# Schlussgutachten eines Neubaus mit vier Aufzugsanlagen

## WI 3480 – Neubau von 4 Stck. Aufzugsanlagen – Fabrikat [...] –

**Standort:** Hasenhöhe 133 + 135 - Fabrik-Nr. 5291914-17

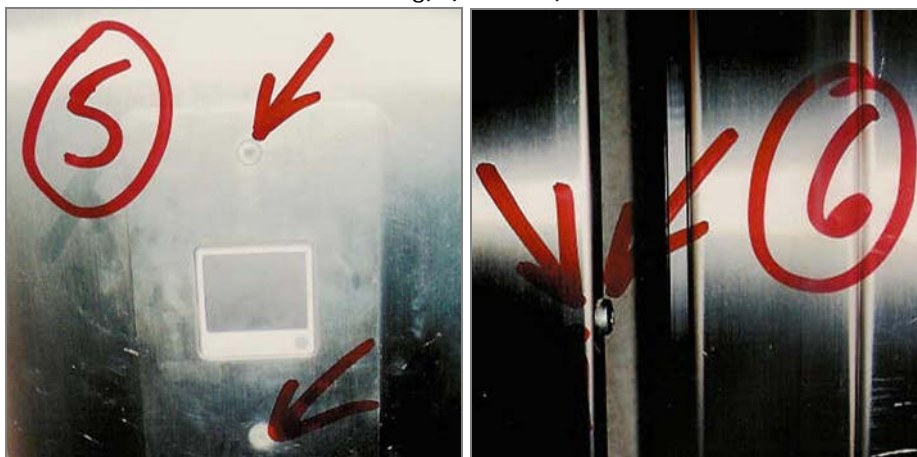
1. Die Schienenölaufangbehälter sind für die Ölaufnahme zu klein. Der Schachtgrubenfußboden ist bereits durch Öl verunreinigt (s. Bild 1+2).

2. Die Führungsschienen für den Fahrkorb fangen an zu rosten (s. Bild 3)
3. Die Überlängen vom Flachbandhängekabel wurden mit Kabelbindern unter dem Fahrkorb befestigt. Diese Befestigungsart ist nicht fachgerecht (s. Bild 4). Die Hängekabelaufhängung ist angerostet (s. Bild 4).

4. Der als Mehrpreis (Pos.9) beauftragte Einfahrtgong ist ohne Funktion bzw. nicht vorhanden.
5. Die Deckplatten der Außenrufkästen sind vorgesetzt und mit sichtbaren Schrauben befestigt. Diese Ausführung entspricht nicht dem LV Blatt 29, Punkt N.10.00, Zeile 4 (unsichtbare Verschraubung) (s. Bild 5).

7. Die Schrauben für die Edelstahlverkleidung und Befestigungsflacheisen der Türzargen wurden nicht versenkt (s. Bild 6).
8. Die Bündigkeiten in den Etagen sind zu verbessern und neu einzustellen. Es gibt Differenzen z.B. aufwärts im EG ca. 6mm, im 2.OG 6mm zu hoch, im 3.OG 3mm zu tief, im 4.OG 4 mm zu hoch etc.
9. Die Aufzugskabine steht nicht lotrecht und fällt von außen gesehen nach rechts ab (z.B. 1.OG) s. Bild 7.

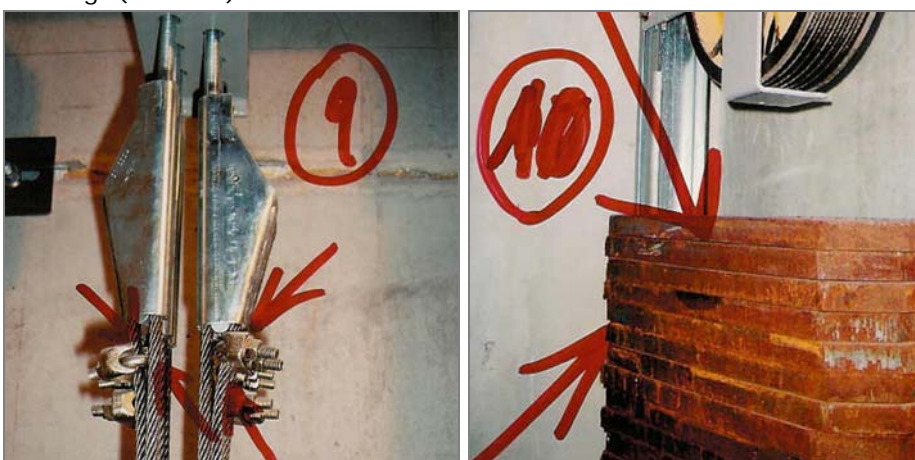
10. Die Türportale wurden nicht entsprechend dem LV Blatt 29, Punkt N.9.00 vorletzter und letzter Absatz ausgeführt. Obwohl auf eine individuelle Anpassung neben dem Inhalt im LV und auf der Baubesprechung am 27.10.2003 sowie der schriftlichen Bestätigung vom 04.11.2003 nochmals ausdrücklich hingewiesen wurde, ist bereits jetzt eine unansehnliche Ausführung zu vermerken (siehe auch Bild 8).
11. Die Befestigung des elektrischen Controllers mit dem Frequenzumrichter an der Schachtwand ist mangelhaft und instabil.
12. Es fehlt eine Vorrichtung für die Schaltpläne.
13. Die **Tragseile sind falsch angeordnet!** Von der Treibscheibe zur Umlenkrolle unter dem Fahrkorb sind die Tragseile vertauscht (z.B. Seil 1 von der Treibscheibe läuft auf Rille 3 der Umlenkrolle usw).
14. Die Seilendklemmen für die Tragseile sind nur einseitig auf die Seilendstücke befestigt (s. Bild 9).

15. Die Gegengewichtssteine sind stark angerostet (s. Bild 10).

16. Die elektrische Installation für den Frequenzumrichter muss fachgerecht verlegt werden. Dies gilt insbesondere für Aufzugsanlagen mit Glastüren, wo die Installation von außen sichtbar ist.
17. Das Stichmaß zwischen den Fahrkorbführungsschienen ist ungleichmäßig und muss nachgearbeitet werden. Es bestehen erhebliche Differenzen innerhalb der Förderhöhe.
18. Innerhalb der Türportale entstehen nach der Flexbearbeitung Roststellen (s. Bild 11).

19. Die im LV Blatt 29, Punkt N.9.00 geforderte innenseitige Lärm- und Brandschutzeinrichtung durch Antidröhn oder Promatec fehlt (s. Bild 11).
20. Gemäß LV Blatt 34, Punkt N.11.5, Absatz 1 fehlt die geforderte Schaltungsmöglichkeit der Schachtbeleuchtung vom Fahrkorbdach aus.
21. Die Geräusche beim Einfallen der Bremse am Antrieb sind zu hoch.

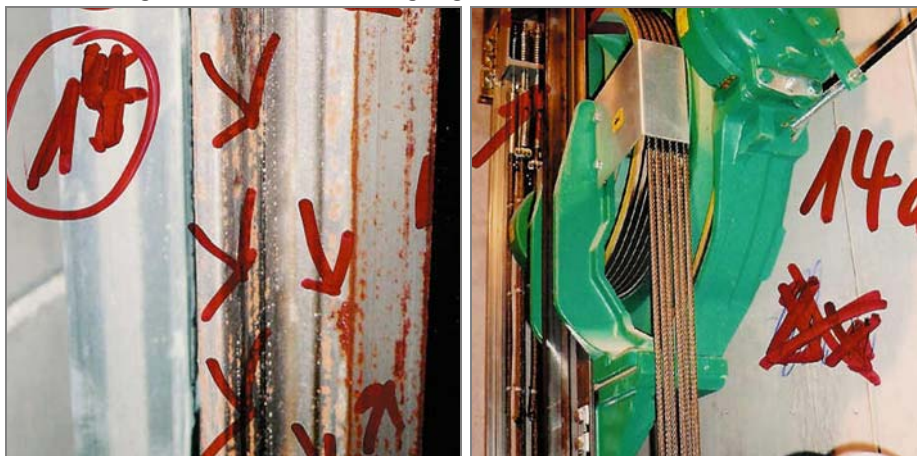
12. An dieser Aufzugsanlage wurden, entgegen vorheriger Montage, die Seilklemmen für die Tragseile fachgerecht montiert (s. Bild 13).
13. Die Seilspannung ist ungleichmäßig. Sie ist zu korrigieren und es ist ein Seilspannungsprotokoll vorzulegen (siehe LV Blatt 18).  
Dies gilt für **alle 4 Stck. Aufzugsanlagen**.
14. Die Fahrkorbführungsschienen sind stark angerostet (siehe Bild 14+14a).  
Die Führungsschienen für das Gegengewicht rosten ebenfalls.

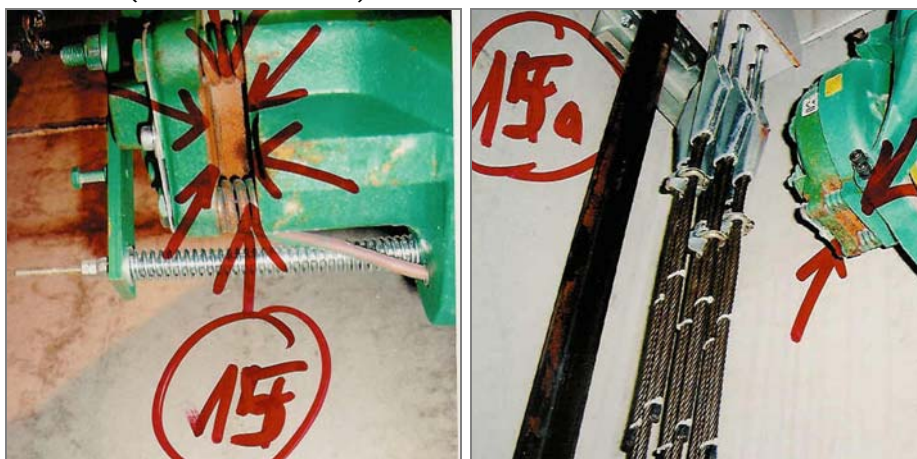
15. Die Dämmungseinrichtung (Antidröhn/Promotec etc.) fehlt.  
Siehe Hasenhöhe 135 d, Punkt 19.
16. Die Schalteinrichtung vom Fahrkorb für das Schachtlicht fehlt ebenfalls.
17. An der Bremsspule vom Antriebsaggregat sind deutliche Roststellen zu erkennen (siehe Bild 15+15a).
